## 第5 自動火災報知設備

## 第6 漏電火災警報器

## 第7 消防機関へ通報する火災報知設備

## 第8 非常警報設備

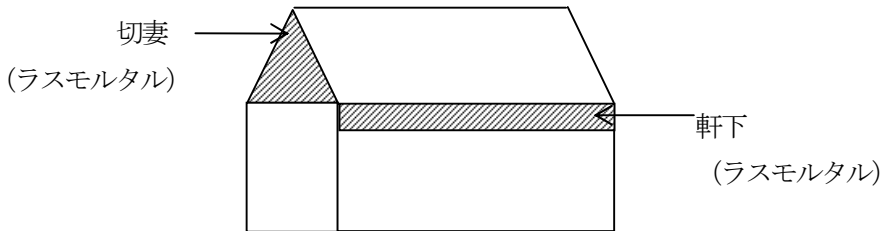
問20 下図のような建築物の場合、消防法施行規則第23条第4項第1号ロで定める「外部の気流が流通する場所」としていずれが該当するのか。

答 建築物の高さ、はり及び収容物等により、画一的に判断することが困難であるが、一般的に外気に面するそれぞれの部分から5m未満(L)の範囲を目安とされたい。

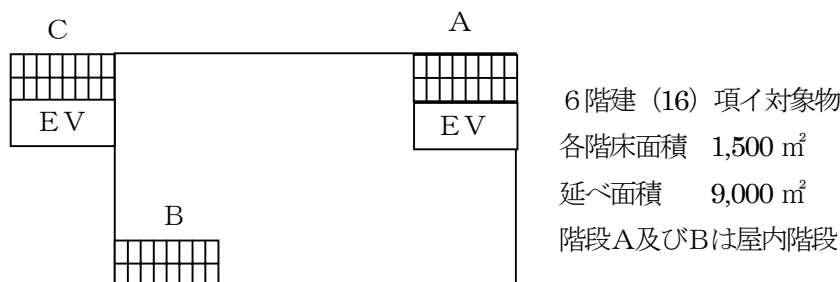
問4 次図のように、自動火災報知設備の総合盤を設置した場合、非常警報設備が設置されたものとして取り扱ってよろしいか。

全体 (16) 項口 1階 (15) 項、2～5階 (5) 項口、各階名200㎡

受信機及び総合盤の間の配線は、耐火配線とする。

受信機には、ベル回路用バッテリーのほか、起動用回路及び表示灯回路用のバッテリーを設置する。

答 お見込みのとおり、取り扱ってさしつかえない。★

隣接するスピーカーを複数回線化した例

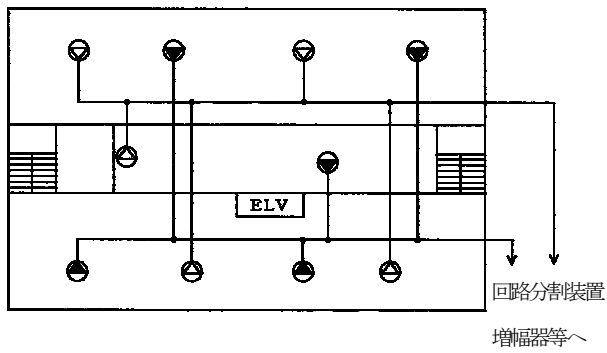
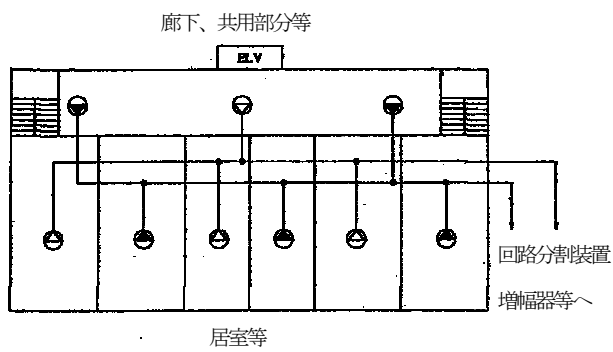
- (1) 隣接するスピーカー回路を別回路とする方法

なお、各回路に接続されるスピーカーは、おおむね同数となるよう配置すること。

居室と共用部分を複数回線化した例

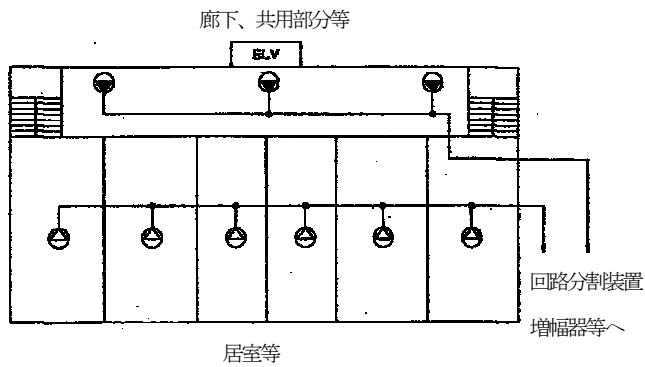
- (2) 居室部分と廊下等の共用部分を別回路とする方法

一報知区域を3分割した例

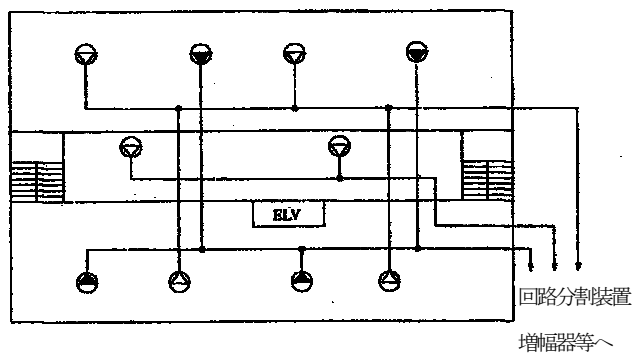
- (1) 複数回線により構成する方法
- (2) 回路分割装置により分割する方法

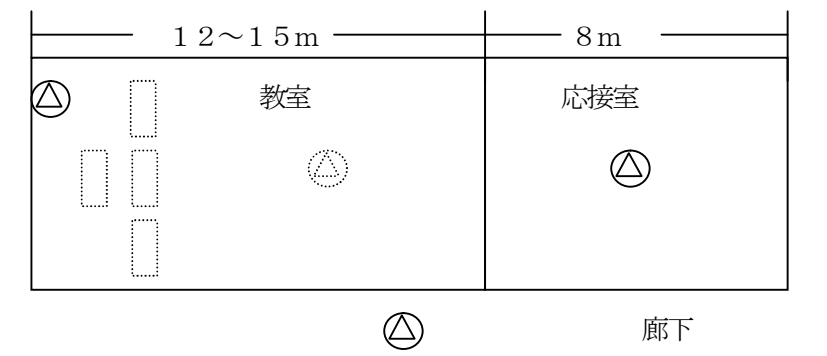
問10 新基準施行後の放送設備の設置に係る運用についてご教示願いたい

2 新基準施行後増築したことにより設置義務が生じた場合

(1)	(2)		
既存 1,000㎡ 義務無	増築 2,000㎡	既存 1,500㎡ 義務無	増築 500㎡

2 (1)、(2) いずれも新基準適用

増築の規模にかかわらず新設となるため新基準を適用する。
